# NOTE TECHNIQUE No. 00025/TR - 12 Oct. 2012

**OBJET: SYSTÈMES DE REPASSAGE HOOVER DE LA GAMME "IRONSPEED": UTILISATION DU MODULE ÉLECTRONIQUE DE RECHANGE CODE 49020494.**

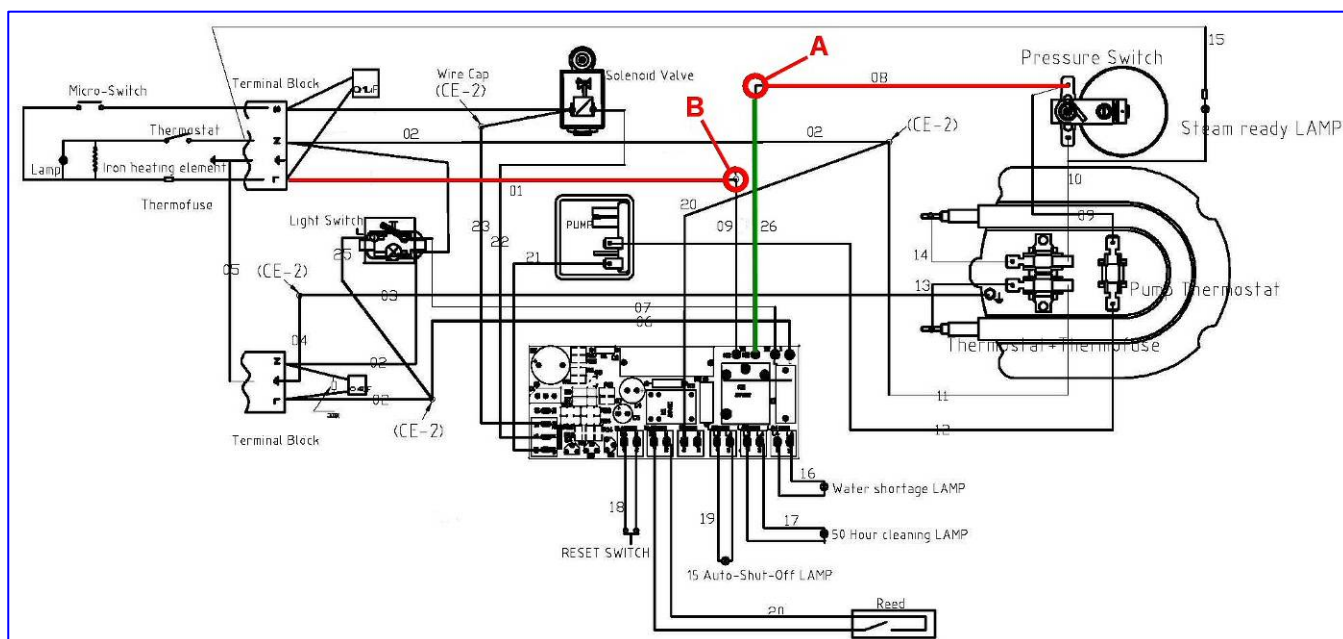
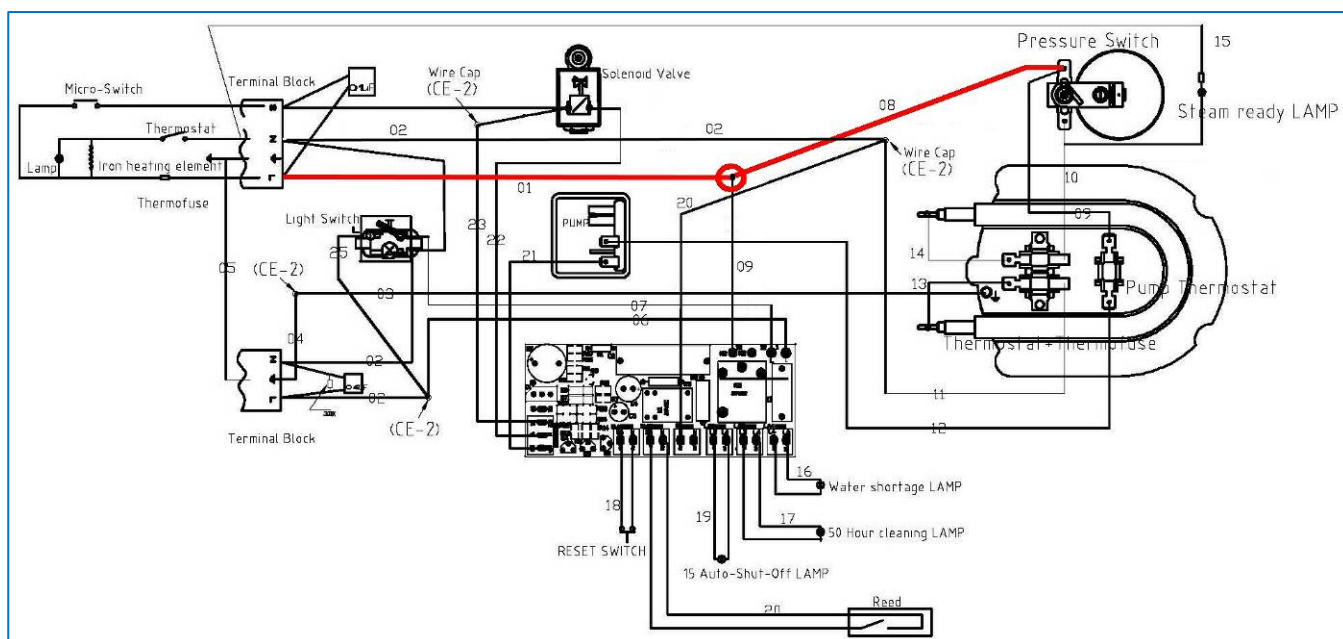
Étape 2: Repérez le câble 08 (à partir de le Pressostat) et 01 (à partir de la Ligne de la borne) et débrancher les points indiqués par (A) et (B) dans le schéma 1.

Étape 3: Connecter entre eux dans le raccord (B) les câbles 01 et 08, comme indiqué sur le schéma 2.

- Déconnecter les connexions (A) et (B). Le câble 26 (vert sur le schéma) est relié à l'ancienne Carte, et n'est pas présent sur la nouvelle Carte Code 49020494.

- Relier entre eux les câbles 08 et 01 dans la liaison précédemment appelé (B).
